📍 Plaats van het onderzoek: TERWOUWENSTRAAT 39 3800 SINT-TRUIDEN België

📄 Aard onderzoek: Inspectiebezoek voor verkoop oude installatie (Boek 1 8.4.2)

CONTROLLERAPPORT VAN EEN INSTALLATIE ELEKTRISCHE LAAGSPANNING

Verslag nr. 97.421 V3 - Annuleert en vervangt nr. 97.421 V2

Bord

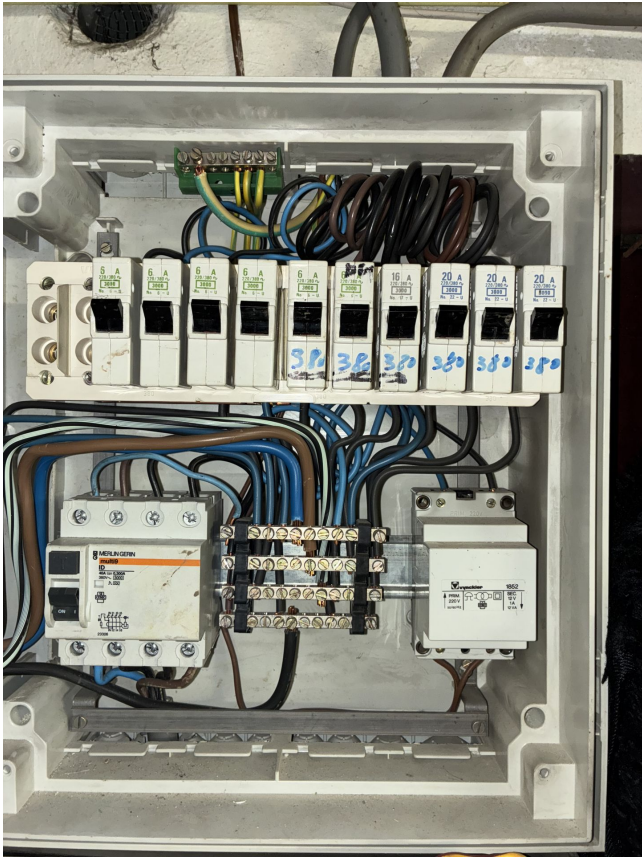
F. Elektrische bord		
	De nominale spanning dient duidelijk vermeld te worden op een oordeelkundig gekozen plaats.	
	Deur of afschermplaat van het schakelbord (terug)plaatsen. Aanraking van naakte onder spanning staande delen is mogelijk.	B1: 4.2.2.3.; 5.1.4.; 5.3.5.1.; B3: 4.2.2.2.; 5.1.4.
	De niet-gebruikte invoeringen van het schakelbord of kast dienen afgedicht te worden.	B1: 4.2.2.3.; 5.1.4.; 5.3.5.1.
	De aanduiding van de stroomkringen en/of apparatuur, aansluitklemmen, enz. dient aangebracht of vervolledigd te worden. Aanduiden met letters niet met cijfers.	B1: 2.8.1.; 3.1.3.; 5.3.6.1.; 5.3.6.2.; B3: 2.8.1.2.; 3.1.3.; 5.3.6.1.
	De smeltveiligheidshouders of houders van automatische schakelaars dienen voorzien te worden van calibreerelementen.	B1: 5.3.5.5.; B3: 5.3.5.5.
	De nominale stroomsterkte (In) van de beveiliging dient aangepast te worden aan de toelaatbare stroomsterkte van de stroomafwaarts geïnstalleerde leiding en/of verbruiker.	(B1: 4.4.1.1.; 4.4.1.5.; 4.4.3.2.; B3: 4.4.1.1.; 4.4.1.5.; 4.4.4.2.)

F. Elektrische bord		
	Markering van schakelvermogen op de automaten zijn niet aanwezig.

- de nulgeleider achter de differentieel is 2,5mm² (automaat teller is 25A)
